Nr sprawy: **BPM.ZZP.341-574/10**

Dotyczy: postępowania o udzielenie zamówienia publicznego, prowadzonego w trybie przetargu nieograniczonego pn.: Wymiana stolarki okiennej i drzwiowej w budynku Szkoły Podstawowej Nr 2 – filia przy ul. Barbackiego 34 w Nowym Sączu

PYTANIA I ODPOWIEDZI

DRZWI ZEWNĘTRZNE

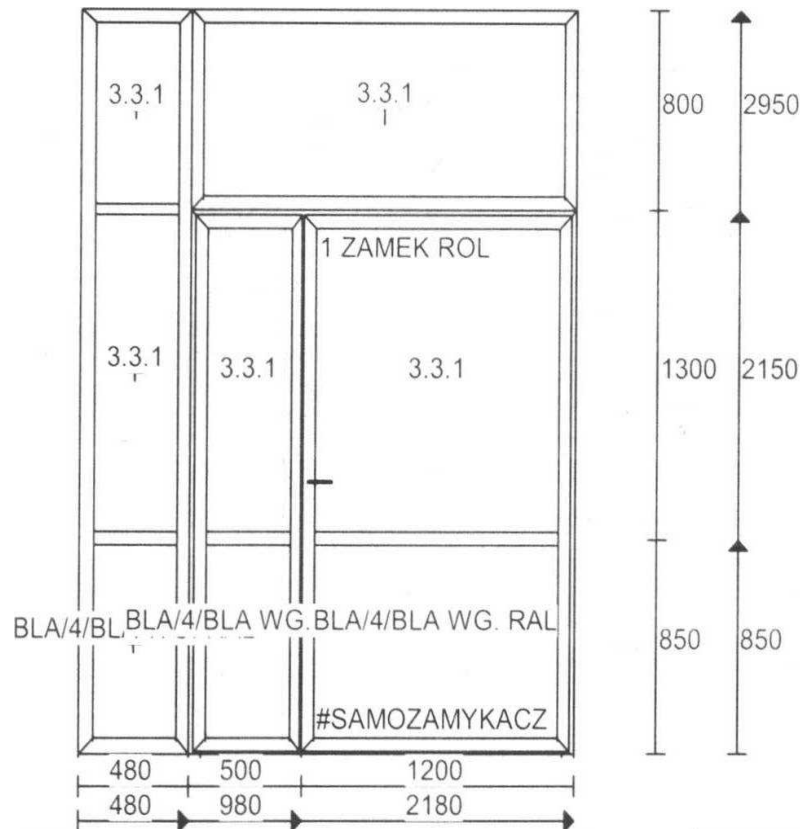
Zwracam się z prośbą o przesłanie rysunku, podziału i wymiarów drzwi aluminiowych, które będą wymieniane w SP nr 2 w Nowym Sączu, nr sprawy: BPM.ZZP.341-574/10.

Drzwi aluminiowe mają być "ciepłe" czy "zimne" i ile sztuk?

Zamawiający przesyła rysunki w załączeniu do niniejszego pisma (Załącznik nr 1 oraz Załącznik nr 2).

- a) drzwi zewnętrznych aluminiowych „ciepłych” - w ilości 1 szt.
- b) drzwi wewnętrznych aluminiowych „zimnych” – w ilości 1 szt.
